HERDRUK Besluit van de Autoriteit Consument en Markt van 2 juli 2026, kenmerk ACM/UIT/678523 op grond van artikel 3.121, eerste lid, van de Energiewet, strekkende tot goedkeuring van het voorstel van Netbeheer Nederland en vaststelling van diverse wijzigingen van de codes

Zaaknummer: ACM/26/201538

Artikel 6.29a

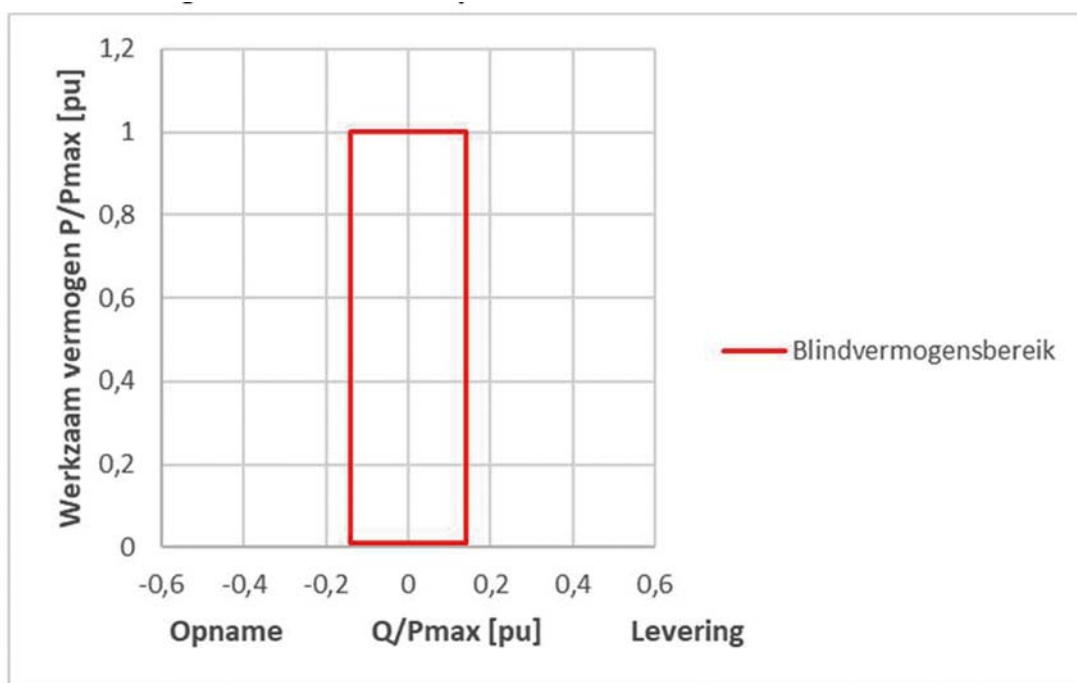
Na artikel 6.29 wordt een nieuw artikel 6.29a ingevoegd, luidende:

1. Een DC-aangesloten power park module is in staat bij een werkzaam vermogen beneden de maximumcapaciteit als bedoeld in artikel 21, eerste lid, van Verordening (EU) 2016/1447 (NC HVDC) maximaal een hoeveelheid blindvermogen te leveren dat gekenschetst wordt door een verhouding van blindvermogen tot maximumcapaciteit gelijk aan 0,14.

2. Een DC-aangesloten power park module is in staat bij een werkzaam vermogen beneden de maximumcapaciteit maximaal een hoeveelheid blindvermogen op te nemen als bedoeld in artikel 21, eerste lid, van Verordening (EU) 2016/1447 (NC HVDC) dat gekenschetst wordt door een verhouding van blindvermogen tot maximumcapaciteit gelijk aan 0,14.

3. Een DC-aangesloten power park module is op grond van het eerste en het tweede lid in staat blindvermogen te leveren of op te nemen binnen en inclusief de grenzen van het rood gemarkeerde profiel in onderstaand P-Q/Pmax-diagram:

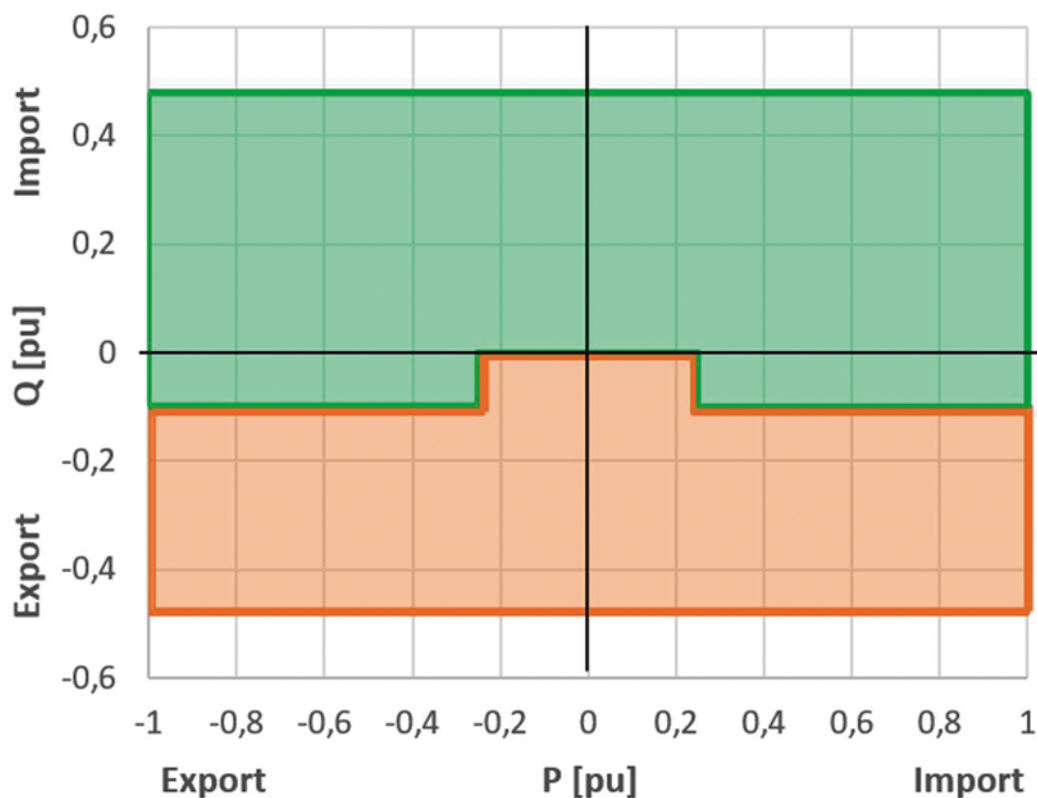
In artikel 9.38, derde lid, wordt de figuur vervangen door:
